**Proyecto de refuerzo de tramo de línea aérea de distribución en M.T.
en zona “Alcornocalejo”. 11580 San José del Valle, (Cádiz).**

(Anexo de subsanación expediente AT-15923/24)

La actual LAMT se denomina SIE_CABRAS procedente de la SET Guadalcacín, a la tensión nominal de 20 kV. El tramo afectado por las obras es la derivación que se produce en el apoyo A147398 (D.S47569/S47546).

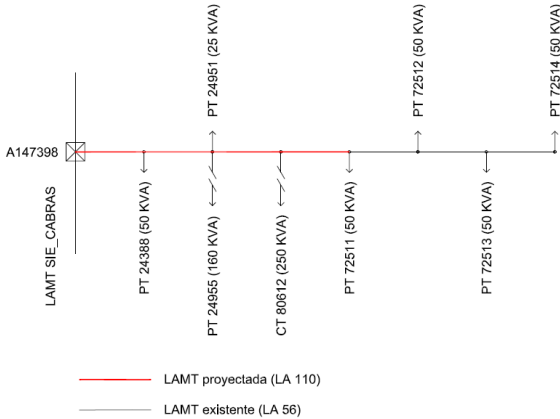
1.6.4.- Punto 10. Falta la comprobación de capacidad de transporte e intensidad máxima admisible de la línea proyectada considerando la potencia actual que transporta la línea que se sustituye.

La actual LAMT, en su tramo afectado por las obras, está instalada con conductores LA 56. Se proyecta sustituir este tramo por una nueva línea con conductores LA 110, de mayor capacidad que los existentes. Este cambio sólo puede contribuir a la mejora de la capacidad de transporte, intensidades admisibles en régimen permanente y en cortocircuito, caídas de tensión, pérdidas de potencia y resto de magnitudes eléctricas. A continuación, se ofrece el cálculo requerido.

En este tramo existen los siguientes suministros;

Suministro	Sn (KVA)
PT24388	50
PT 24951	25
PT 24955	160
PT 72511	50
PT 72512	50
PT 72513	50
PT 72514	50
CT 80612	250

La potencia instalada en el tramo afectado es de 685 KVA.

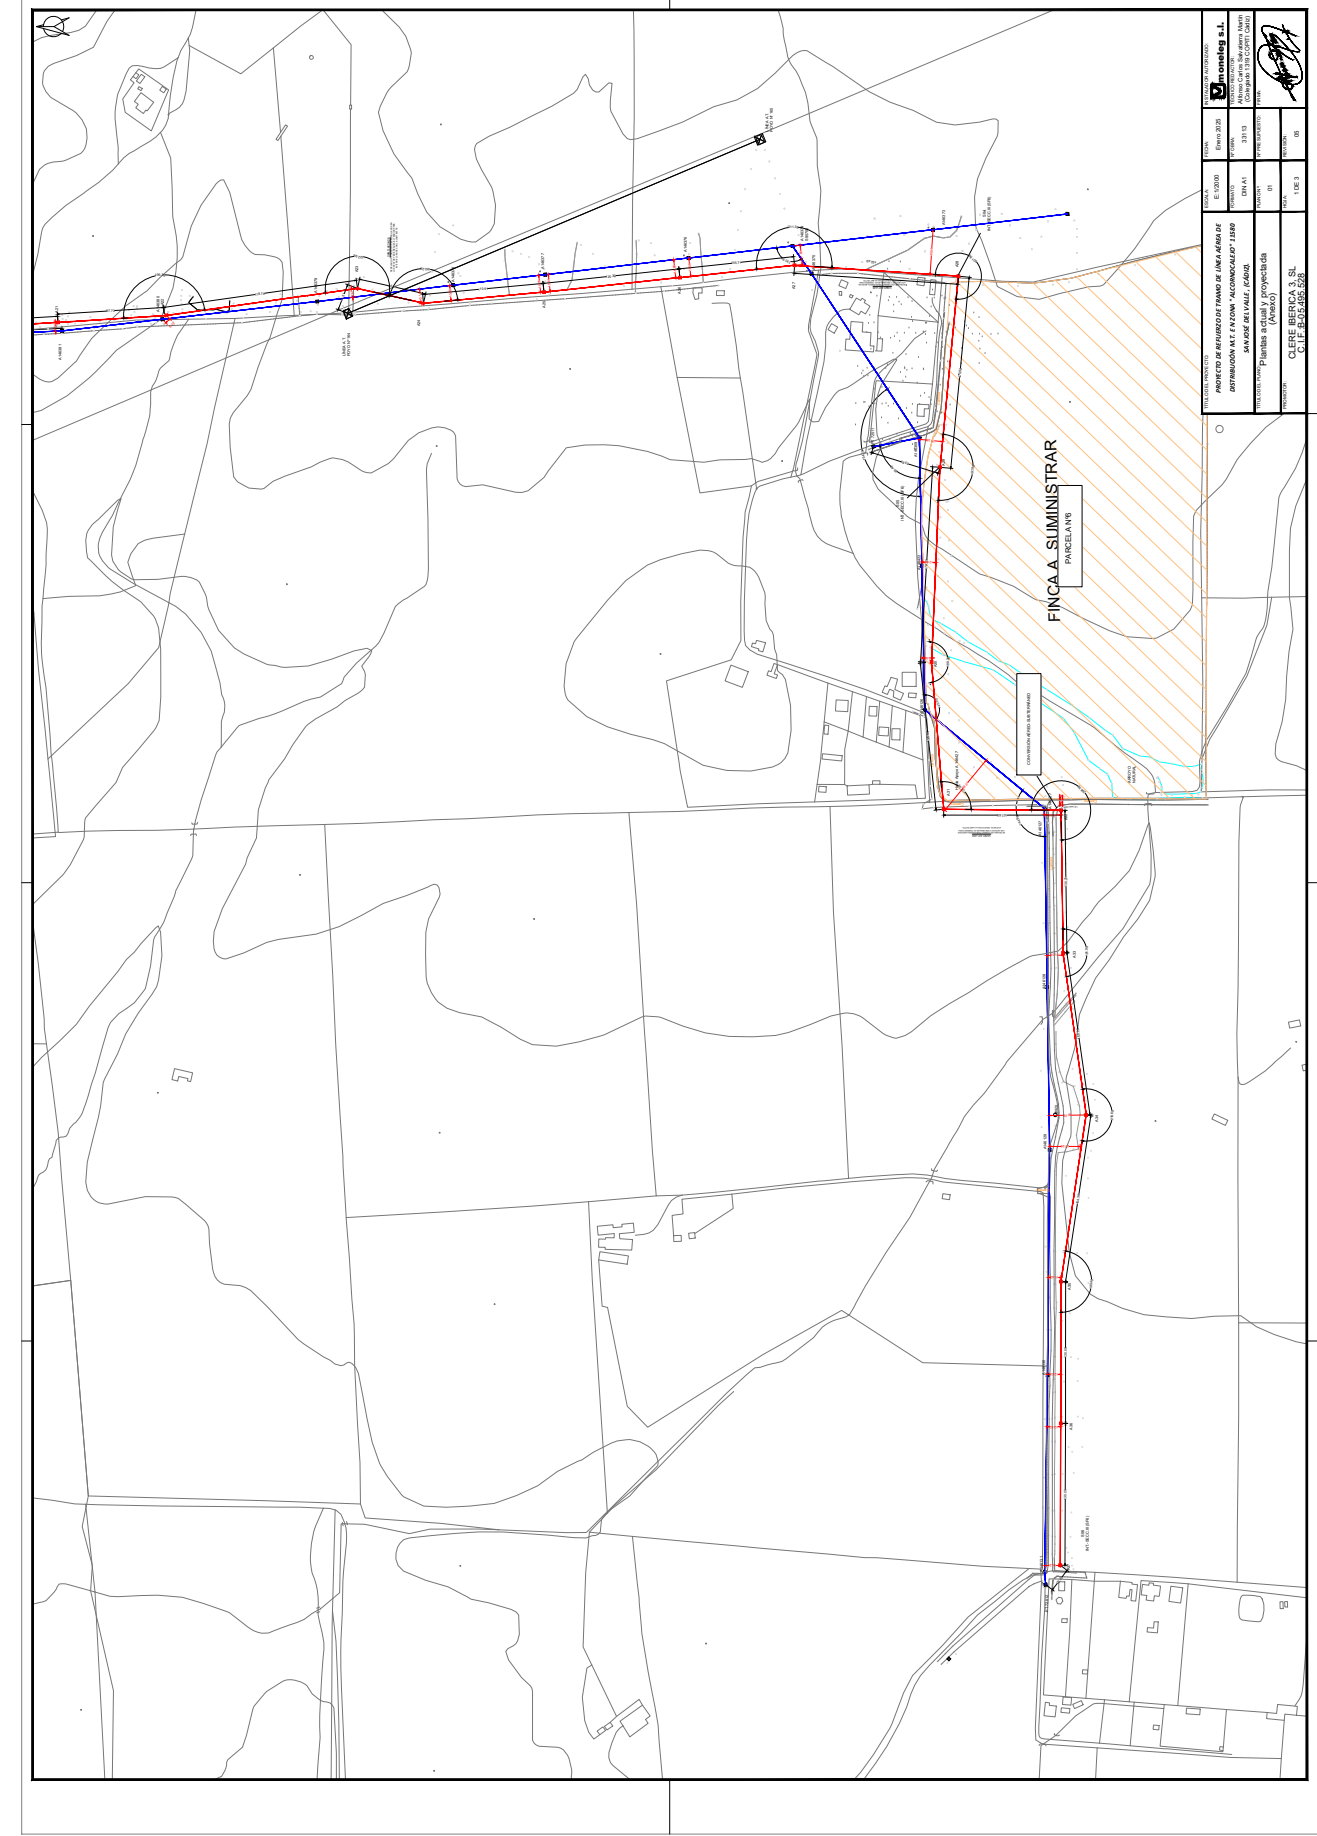
1.6.1.- Punto 1. Comprobación de la distancia de la nueva LAMT a la línea a dismantelar.

1.6.2.- Punto 8. Planos de perfil conjuntamente con los de planta para su comprobación unívoca.

En este anexo se incluye plano en planta de la traza de la actual L.A.M.T. junto con el trazado propuesto de la nueva línea, para la comprobación de la distancia de los apoyos nuevos a los conductores existentes, y de los apoyos existentes a los conductores nuevos.

Si en algún caso la distancia entre apoyos y conductores de ambas líneas fuera inferior a 7 m, se retranqueará el nuevo apoyo a la distancia de seguridad establecida, manteniendo las longitudes y desniveles en los vanos y las alturas y ángulos en los apoyos.

Se incluye en este anexo un plano en el que aparecen (a escalas horizontal 1:2000, vertical 1:500), la planta y el perfil de la LAMT proyectada.

Dado que no es posible representar en ningún formato DIN conjuntamente la planta y el perfil de la nueva LAMT (en las escalas mínimas que indica el RD 223/2008); se ha preferido dibujar el plano discontinuo por tramos de ángulo.
